## memo

aan: Kolpa Architecten  
van: SAB  
c.c.: 180191  
datum: 28 januari 2021  
betreft: Creëren geluidluwe gevel woningen Oost Kinderdijk 137-143 Alblasserdam

*Begane grond*

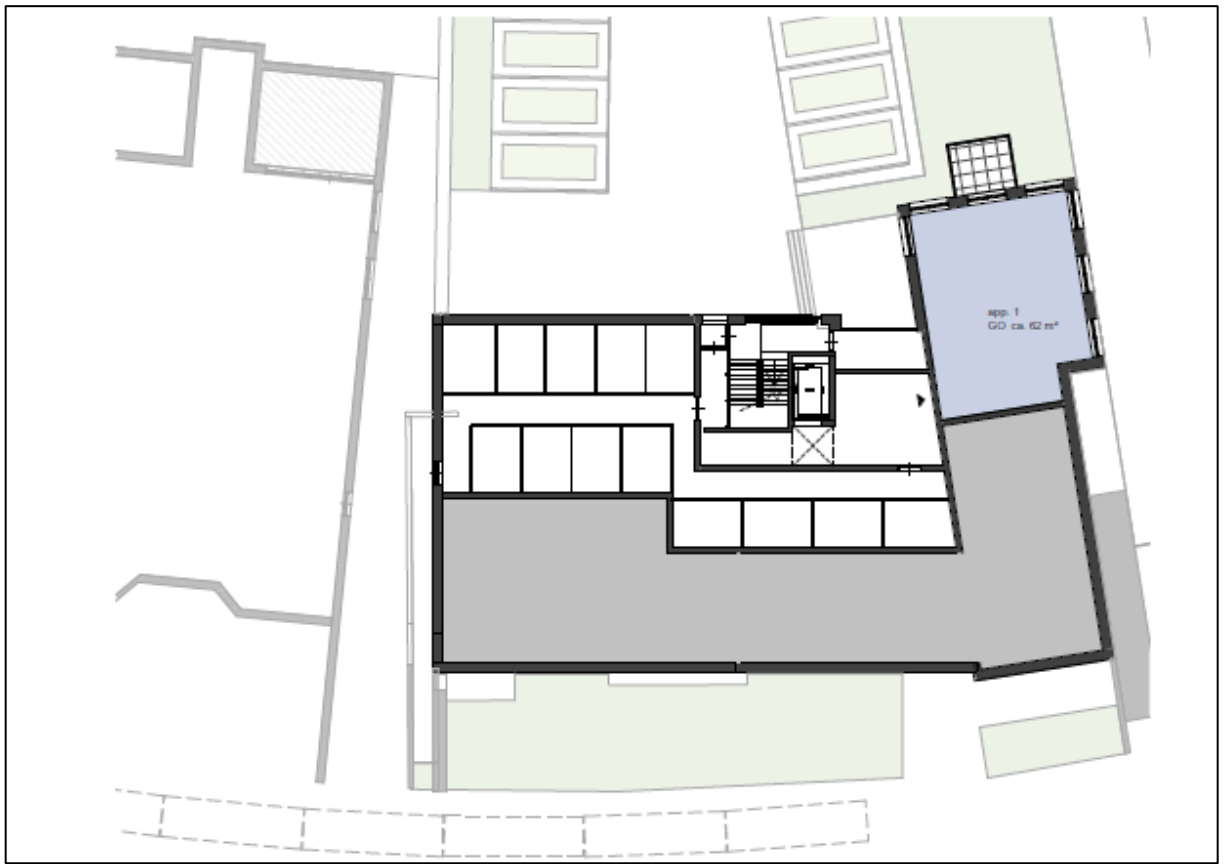
| Appartement 2 | Geluidsluwe gevel aan noordgevel met geluidsluwe buitenruimte;  |
| Appartement 3 | Met scherm van 2 meter is een geluidsluwe gevel aan zuidgevel met geluidsluwe buitenruimte te realiseren (geluidsbelasting bedraagt op deze gevel maximaal 48 dB). Dit voldoet niet aan de eis van de gemeente; |
| Appartement 4 | Met scherm van 2 meter is een geluidsluwe gevel aan zuidgevel met geluidsluwe buitenruimte te realiseren (geluidsbelasting bedraagt op deze gevel maximaal 48 dB). Dit voldoet niet aan de eis van de gemeente; |
| Appartement 5 | Geluidsluwe gevel aan noordgevel met geluidsluwe buitenruimte;  |

*Eerste verdieping*

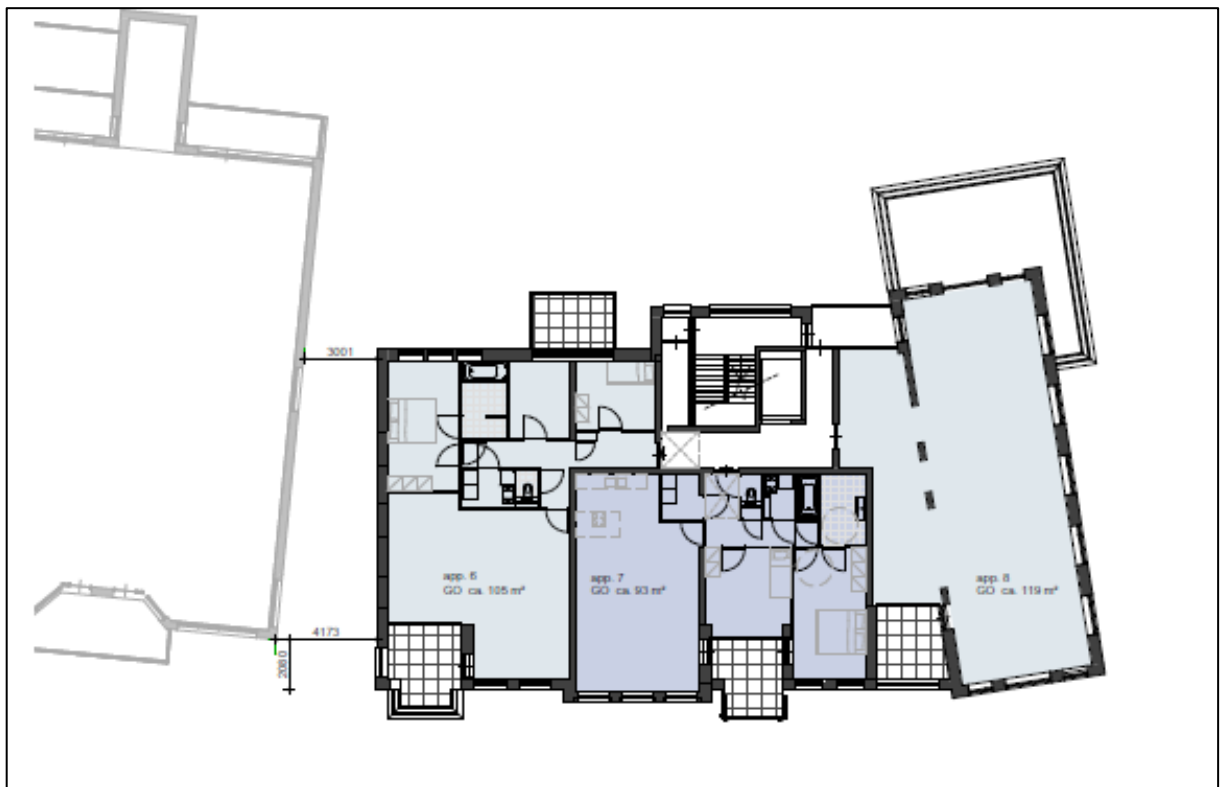
| Appartement 6 | Geluidsluwe gevel aan noordgevel met geluidsluwe buitenruimte;  |
| Appartement 7 | Met scherm van 2 meter is een geluidsluwe gevel aan zuidgevel met geluidsluwe buitenruimte te realiseren (geluidsbelasting bedraagt op deze gevel maximaal 48 dB). Dit voldoet niet aan de eis van de gemeente; |
| Appartement 8 | Geluidsluwe gevel aan noordgevel met geluidsluwe buitenruimte;  |

*Tweede verdieping*

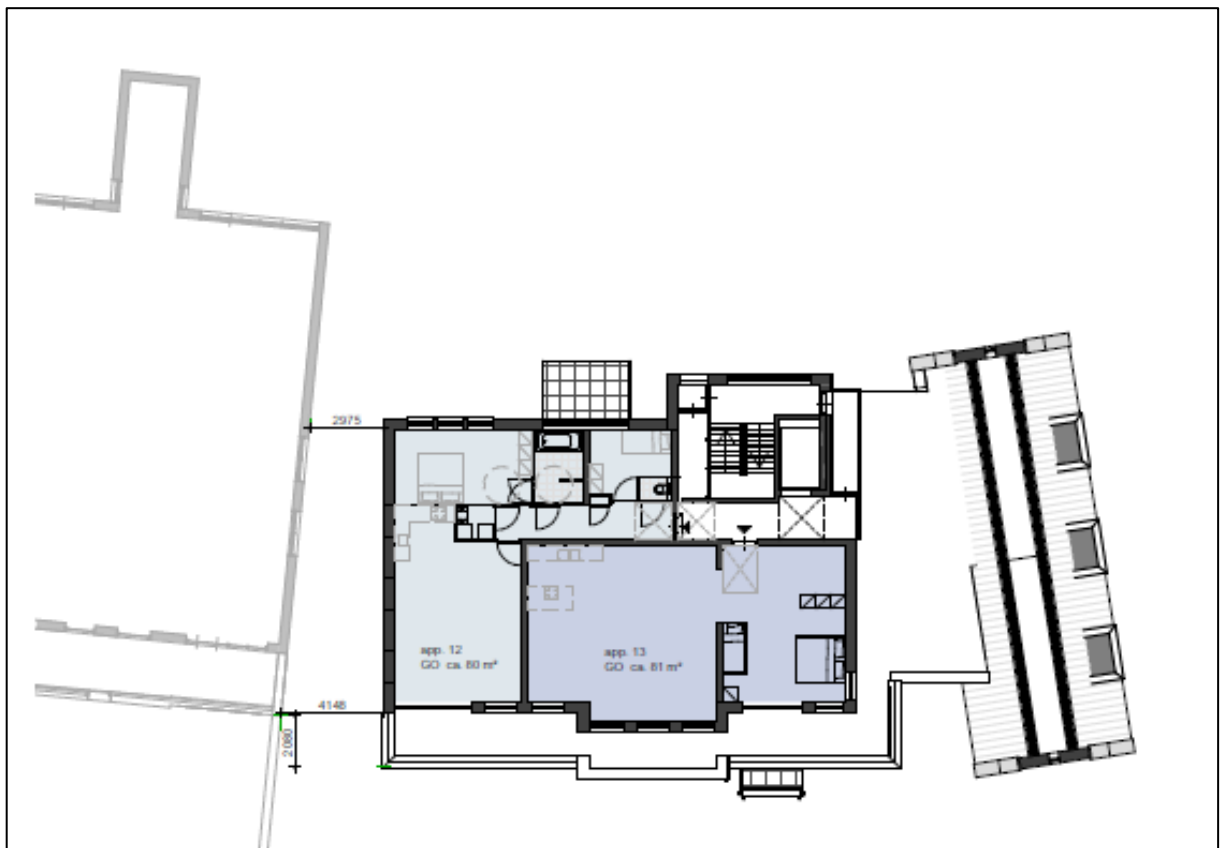
| Appartement 9  | Geluidsluwe gevel aan noordgevel met geluidsluwe buitenruimte;  |
| Appartement 10 | Met scherm van 2 meter is een geluidsluwe gevel aan zuidgevel met geluidsluwe buitenruimte te realiseren (geluidsbelasting bedraagt op deze gevel maximaal 48 dB). Dit voldoet niet aan de eis van de gemeente; |
| Appartement 11 | Geluidsluwe gevel aan noordgevel, geen geluidsluwe buitenruimte;  |

*Derde verdieping*

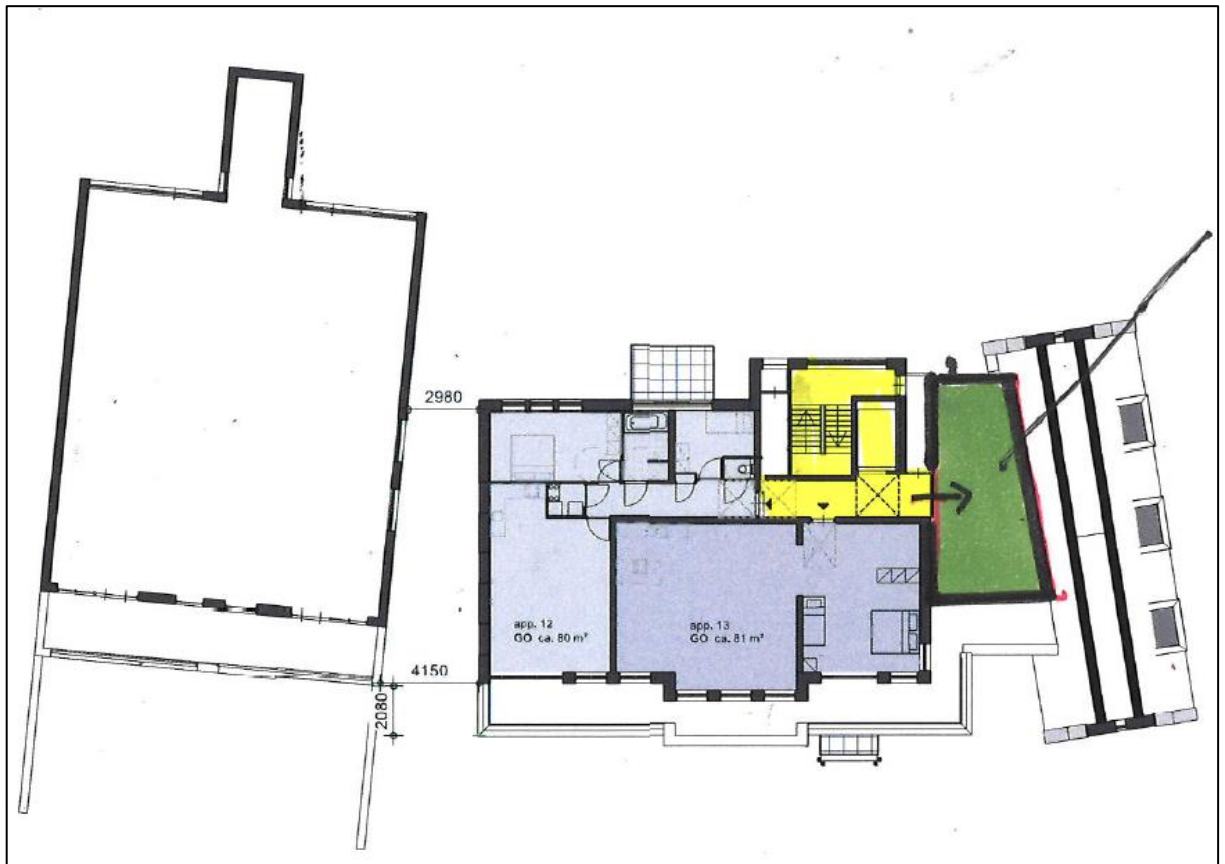
- Appartement 12 Geluidsluwe gevel aan noordgevel, en geluidsluwe buitenruimte  
Appartement 13 Geluidsluwe gevel aan zuid- en oostgevel, en geluidsluwe buitenruimte

Op de derde verdieping wordt een geluidsluwe daktuin als een gemeenschappelijke buitenruimte gesitueerd. Deze is meer dan  $> 20 \text{ m}^2$ .
